## 第12章 その他環境省令で定める事項

### 12.1 配慮書についての関係地方公共団体の長の意見及び一般の意見の概要、並びに、事業者の見解

「（仮称）動鳴山風力発電事業計画段階環境配慮書」についての  
熊本県知事意見及び留意事項等について（通知）

表 12.1-1 熊本県知事の見解に対する事業者の見解

図 12.2-12 事業実施想定区域（配慮書段階）と対象事業実施区域（方法書段階）との比較

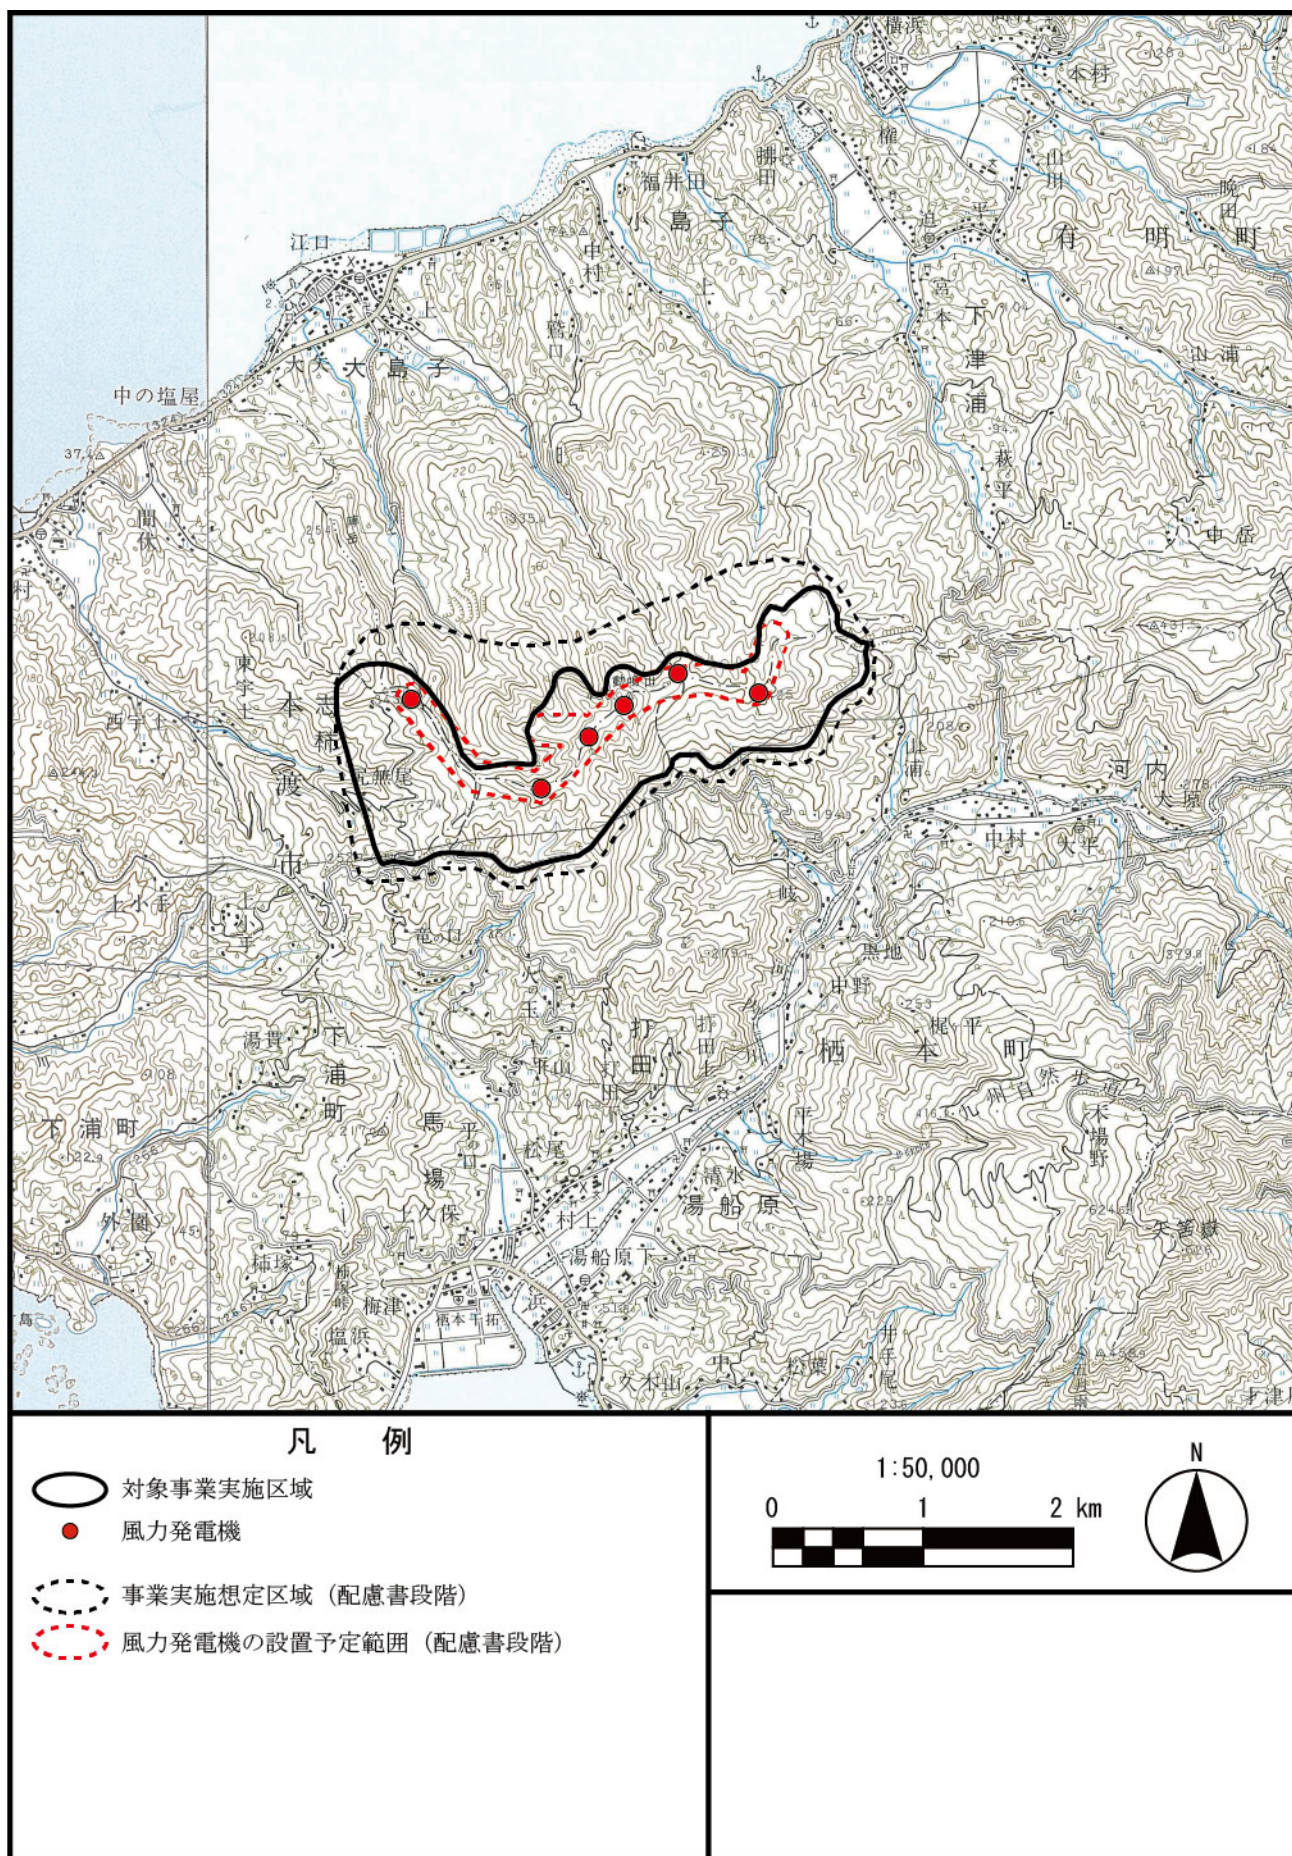
配慮書においては、事業計画の熟度が低く、まずは風力発電機の設置範囲に主眼を置いて事業実施想定区域を設定した。しかし、配慮書提出以降の現地踏査を踏まえて風力発電機及び付随する施設（発電施設用地、資材運搬・取付・管理用道路、一時的な改変）の検討を進めた結果、以下のように変更することとした。

- ・ 風力発電機の配置は、配慮書段階における風力発電機の設置予定範囲上で設定し、住宅等から約 0.8km の離隔を確保する計画とした。
- ・ 配慮書以降の文献その他の資料調査に基づき、保安林等を対象事業実施区域から極力除外し、対象事業実施区域の絞込みを行った。
- ・ 人と自然との触れ合いの活動の場の「九州自然歩道」の一部が、配慮書段階における事業実施想定区域内と重複したが、対象事業実施区域の絞込みにより、「九州自然歩道」を対象事業実施区域外とした。

上記の経緯を踏まえた事業実施想定区域（配慮書段階）と対象事業実施区域（方法書段階）との比較図は図 12.2-12 のとおりである。

| 項目         | 配慮書                                                   | 方法書                                                   |
|------------|-------------------------------------------------------|-------------------------------------------------------|
| 風力発電機の配置   | 風力発電機の設置予定範囲                                          | 風力発電機の設置を検討する範囲上の配置を具体化した。(図 12. 2-12)                |
